H4-CA-203-R00

浜岡原子力発電所

敷地の地質・地質構造の補足説明

2021年3月11日

BF2地点におけるはぎとり露頭観察結果 (1/2)

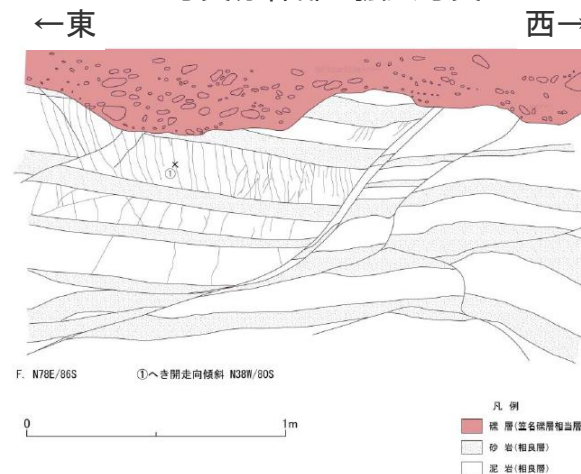
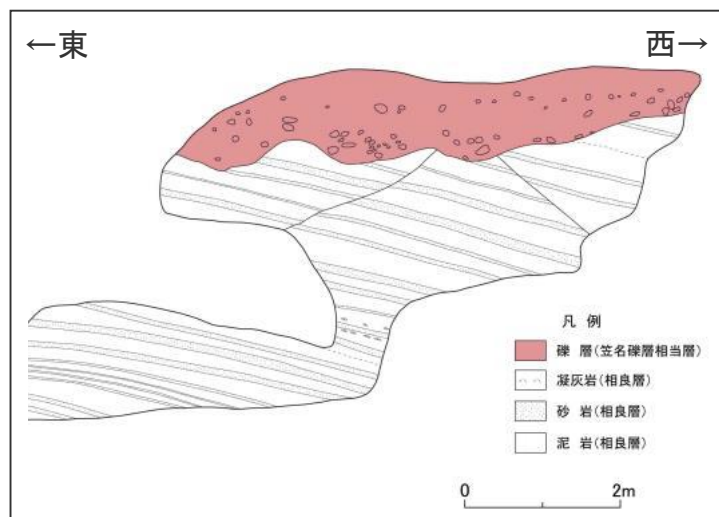
5. BF2 トレンチの約40m南側に、相良層の上に笠名礫層が載り、相良層を切った断層が笠名礫層の途中まで達している露頭（別掲資料参照）があります。この断層は約8万年前の笠名礫層堆積中に生じ、その後さらに笠名礫層が堆積を続けたことを示すもので、活断層と行うことができると考えます。東西方向の正断層で西側が40～50cmほど下がっています。この断層をどのように評価していますか。H断層系との関連を含めご説明下さい。

- 当該断層については、別掲資料参照となっているため、特定できていないが、2月7日に行われた立石新潟大学名誉教授講演会において、BF2地点付近で市民団体が見つけたとする活断層が紹介されており、この断層を指摘しているものと思われる。
- 当社は、当該断層付近において、表土をはぎとり露頭観察を実施しており、その結果、はぎとり範囲にはH断層系と同じ特徴（※）を持つ断層は確認されなかった。同露頭において、小断層が確認されたが、この小断層は、礫層（笠名礫層（MIS5c）相当）基底面に変位を与えていないことを確認している。なお、市民団体が断層と指摘する位置の相良層中の泥岩にはへき開が発達するものの、地層は連続しており、断層は確認されなかった。
※周辺母岩に流動的な変形構造を伴う、2条の断層面を伴う等。

立石新潟大学名誉教授講演会（2021年2月7日）において紹介された市民団体が見つけたとする活断層

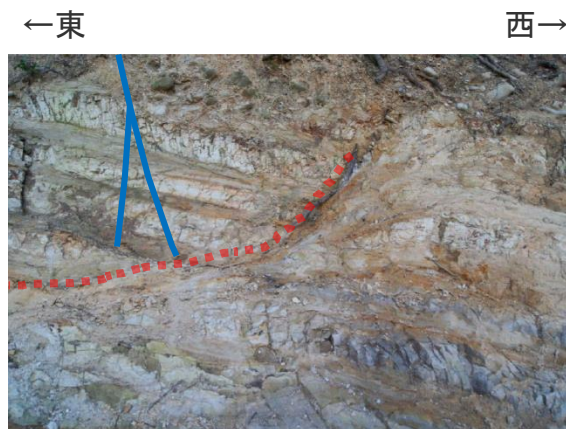
注) 市民団体が断層と指摘する位置と思われるBF2地点の写真

BF2地点におけるはぎとり露頭観察結果

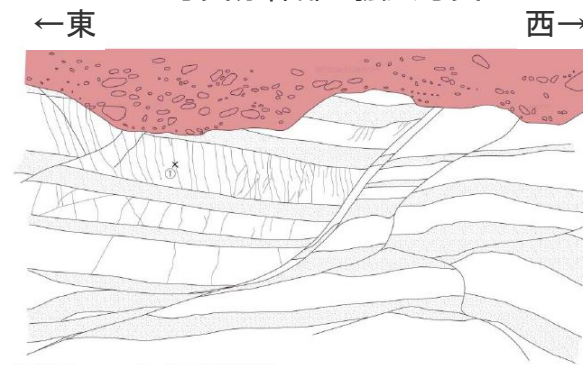
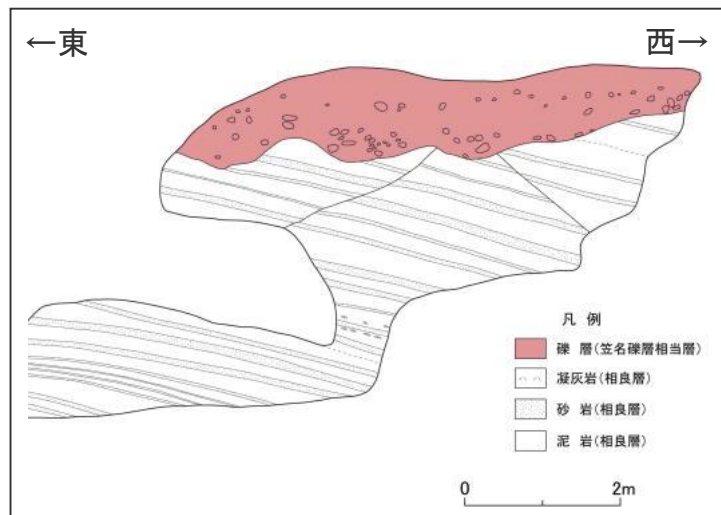
注) 当社が撮影したBF2地点の写真に、市民団体が指摘する断層位置を記載

- : はぎとり露頭観察より確認された小断層
- : 市民団体が断層と指摘する位置
